**Avis délibéré sur le projet de construction et d'exploitation  
du parc éolien de Rundstein  
à Obergailbach (57)  
porté par la société WIND LORRAINE RUNDSTEIN**

n°MRAe 2022APGE50

Nom du pétitionnaire	WIND LORRAINE RUNDSTEIN
Commune	Obergailbach
Département	Moselle (57)
Objet de la demande	Demande d'autorisation d'exploiter un parc éolien composé de 5 éoliennes et de 3 postes de livraison électrique
Date de saisine de l'Autorité Environnementale	24/02/22

**Positionnement du projet vis-à-vis des zones Natura 2000**

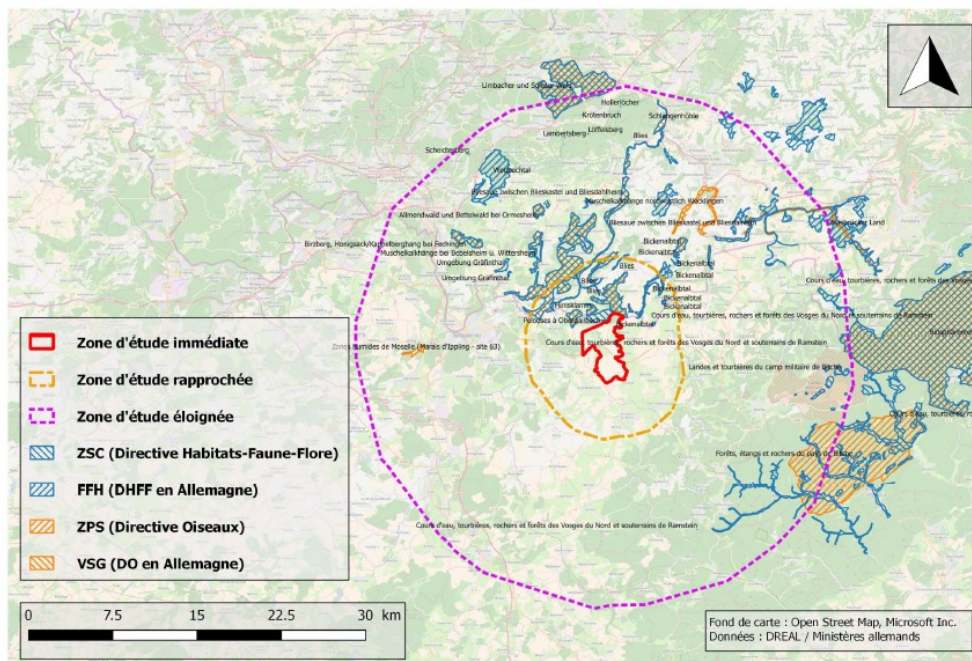
Le dossier comporte une étude d'incidences Natura 2000 qui conclut que le projet n'aura pas d'incidences significatives sur les espèces à l'origine de la désignation des sites Natura 2000 situés dans les aires d'étude rapprochée et éloignée à la suite de la mise en place des mesures d'évitement et de réduction d'incidence.

L'Ae rappelle que le parc éolien se situe à proximité de sites Natura 2000 allemands, ces sites sont pris en compte dans l'étude d'incidence mais ***L'Ae recommande néanmoins au Préfet de consulter les autorités allemandes compétentes pour s'assurer que le projet ne porte pas atteinte au bon état de conservation de ces sites Natura 2000.***

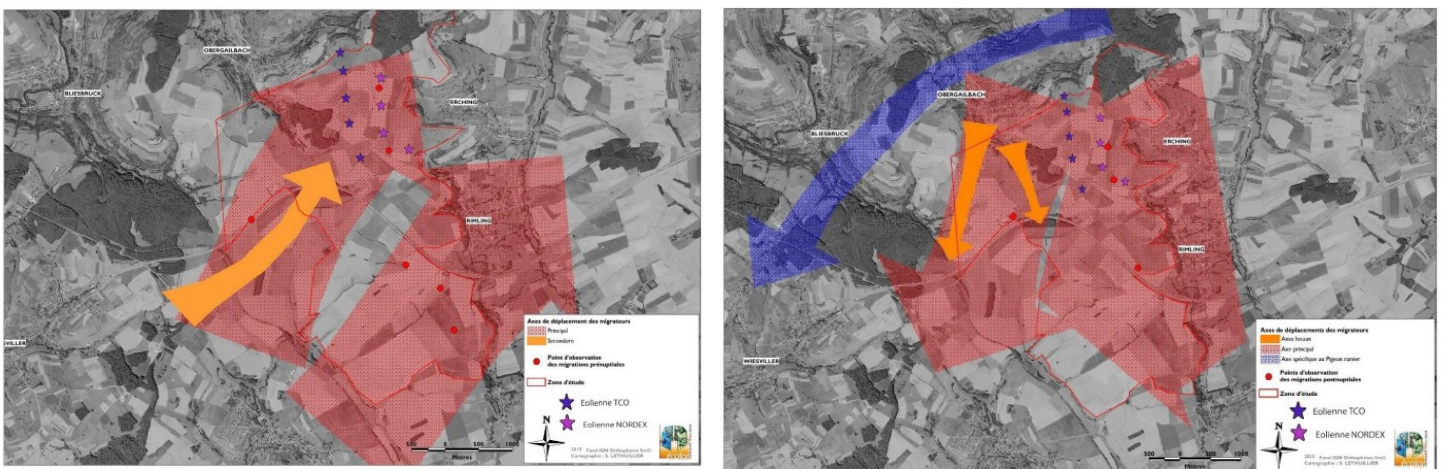
La cartographie des zones potentiellement humides disponible sur le site internet Carmen<sup>8</sup> identifie une potentialité de zones humides au droit de la zone d'implantation des mâts éoliens.

Ainsi, l'implantation de l'éolienne située près du versant dénommé « Gommerwiese » au sud de la zone de projet est susceptible d'impacter une zone humide.

L'Ae rappelle qu'en cas d'atteinte de cette dernière (assèchement, mise en eau, imperméabilisation ou remblaiement supérieurs à 0,1 ha), une autorisation administrative est requise pour la réalisation des travaux et le cas échéant, un dossier de loi sur l'eau devra être déposé.

**L'Ae recommande au pétitionnaire de compléter son dossier par une analyse des impacts de son projet sur la potentielle zone humide identifiée sur la cartographie du site Carmen au droit de la zone d'implantation de son projet qu'il conviendra de caractériser et de développer la séquence « Éviter-Réduire-Compenser » (ERC) qui pourra conduire au déplacement des éoliennes concernées le cas échéant .**

**Synthèse de la migration prénuptiale et postnuptiale de l'avifaune**

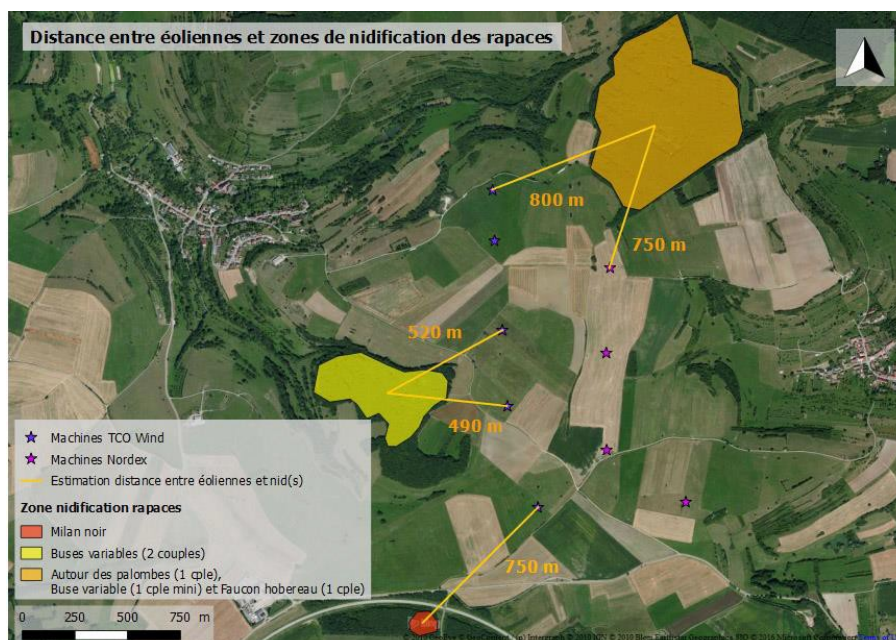
Le projet est implanté perpendiculairement à un couloir de migration prénuptial et postnuptial de l'avifaune.

De plus, la recommandation SFPEM<sup>11</sup>-T. Dürr 2012 pour maintenir une distance minimale entre les éoliennes de 300 m, limitant l'effet barrière et le risque de collision avec les chiroptères et les oiseaux n'est pas respectée : seulement 251 m séparent les éoliennes E1 et E2. L'exploitant justifie une distance inférieure à 300 m en raison de foncier non disponible. L'Ae considère que cet impact est sous-évalué par le dossier d'autant plus qu'il se situe dans un couloir de migration et que les éoliennes sont perpendiculaires à ce couloir.

- **déplacer les éoliennes E1, E2 et E5 pour les placer à plus de 200 m d'un boisement ou d'une haie, tout en respectant une interdistance supérieure à 300 m ;**
- **revoir la localisation du parc si cette distance ne peut pas être respectée.**
